Nr referencyjny ZP.271.7.2023.ŁP

Wyjaśnienie treści SWZ

pn. Przebudowa torowiska tramwajowego w Konstancynowie Łódzkim obejmująca zakresem trójkąt do zawracania tramwajów w rejonie Placu Wolności

Zestaw pytań nr 2

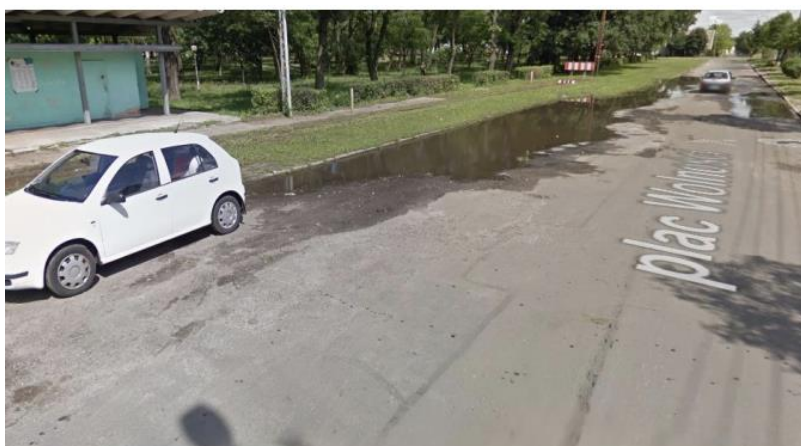
Nawierzchnia jest spękana z powodu jej wieku a miejscowe zadolenia i koleiny zostaną rozpatrzone na etapie robót budowlanych. Miejscowe naprawy i odtworzenia są wpisane w ten kontrakt i należy je wycenić.

Czy Zamawiający przewiduje roboty dodatkowe, jeżeli na etapie prac projektowych wykazano by, iż nawierzchnia wymaga pełnej wymiany?
